改善箇所説明図

基準不適合発生箇所

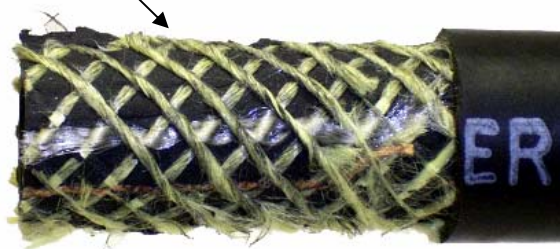
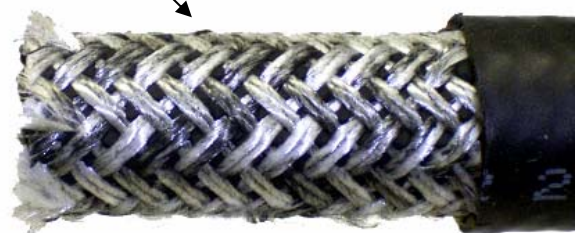
改善前

ホース内部の耐圧ワイヤの編み上げ状態が粗い。

パワーステアリング用油圧ホースの材質が不適切なため、極端な寒冷気候下でエンジン始動を繰り返すと、その際の油圧の急激な上昇により当該ホースの劣化が早期に進行し、ホース内部が損傷することがある。そのため、当該ホースに亀裂が発生し、パワーステアリングオイルが漏れ、最悪の場合、排気管に滴下し、車両火災に至るおそれがある。

改善後

ホース内部の耐圧ワイヤの編み上げ状態が細かい。

全車両、当該ホースを対策品と交換する。

識別： パワーステアリング用油圧ホースに黄色ペイントを塗布する。
